Expediente: **053180401540**
Radicado: **RE-04279-2025**
Sede: **REGIONAL VALLES**
Dependencia: **DIRECCIÓN REGIONAL VALLES**
Tipo Documental: **RESOLUCIONES**
Fecha: **15/10/2025** Hora: **14:19:23** Folios: **10**

RESOLUCION

POR MEDIO DE LA CUAL SE NIEGA LA RENOVACIÓN DE UN PERMISO DE VERTIMIENTOS Y SE ADOPTAN OTRAS DETERMINACIONES

Imagen 3. Trampa de grasas y caja de registro

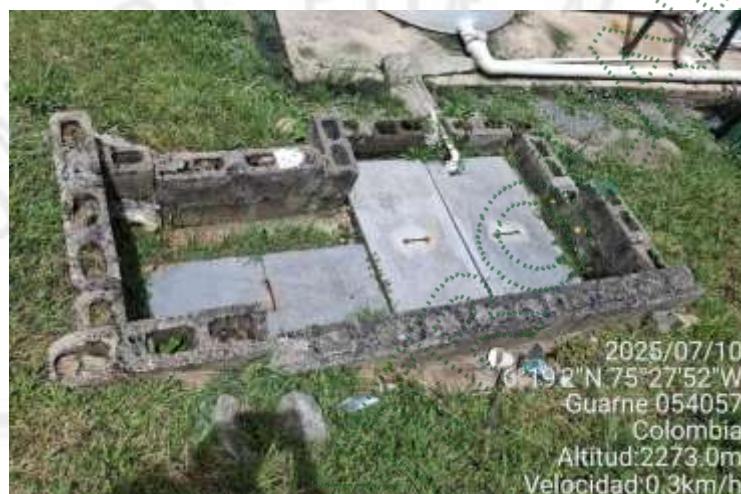
En el sitio se observó que las aguas residuales domésticas se cuenta con una trampa de grasas, tanque o pozo séptico, tanque de homogenización, reactor UASB, sedimentador y filtros de carbón activado y las aguas residuales no domésticas se cuenta con una unidad de tratamiento de agua (Trampa de Grasas), que consta de tres cajas, caja de aforo y desnatador; este sistema se encarga de separar y evacuar las materias gruesas (grasas, aceites y sedimentos)

Las Aguas Residuales Domésticas y No Domésticas, luego de sus tratamientos independientes, se homogenizan en una sola caja de inspección y se descargan mediante una única tubería sanitaria a la quebrada Sin Nombre perteneciente a la red hídrica de la quebrada La Mosca.
